MONTANTE ANTERIORE GIULIETTA (940) SX DISEGNO 505145530

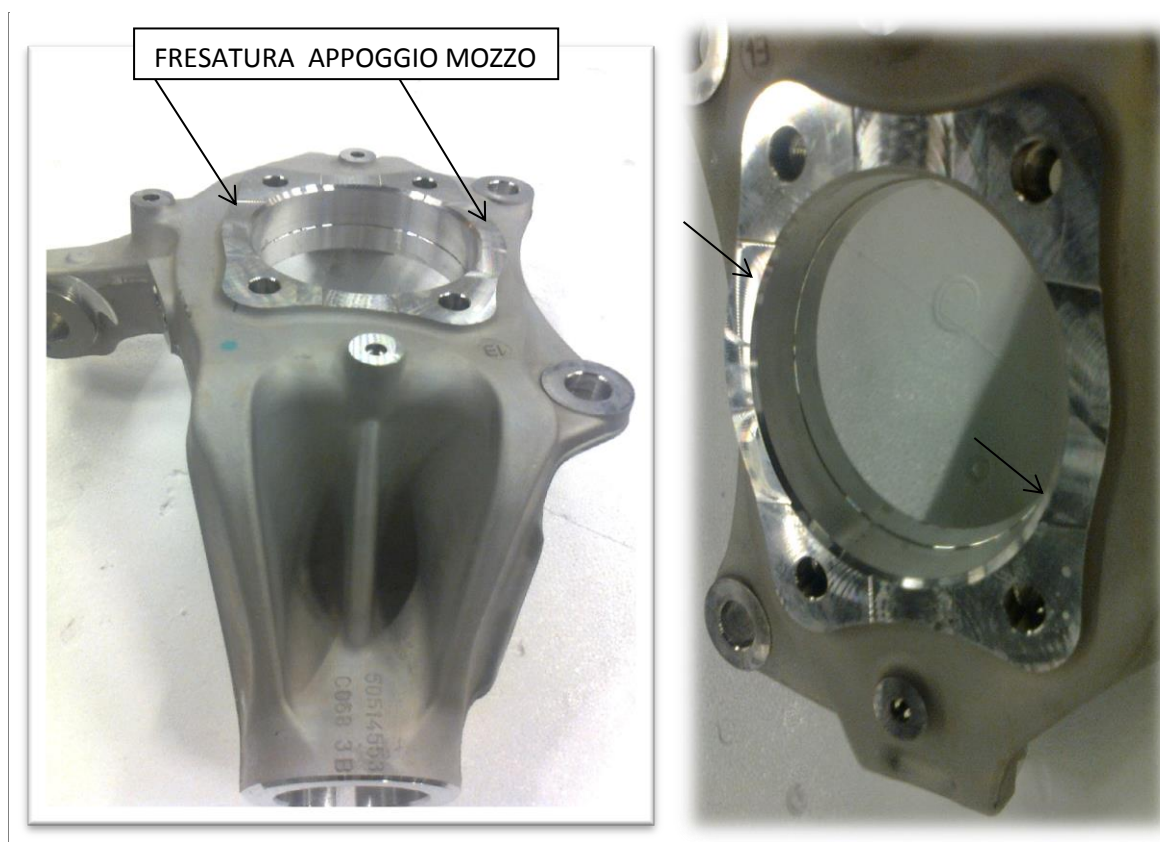
AVENTI LA LAVORAZIONE AGGIUNTIVA SULLE FLANGIE

Modifica introdotta per ridurre rumorosità dalla metà di febbraio 2012.

Quindi tutti coloro che hanno sostituito i montanti devono accertarsi che l'officina abbia montato i seguenti montati.
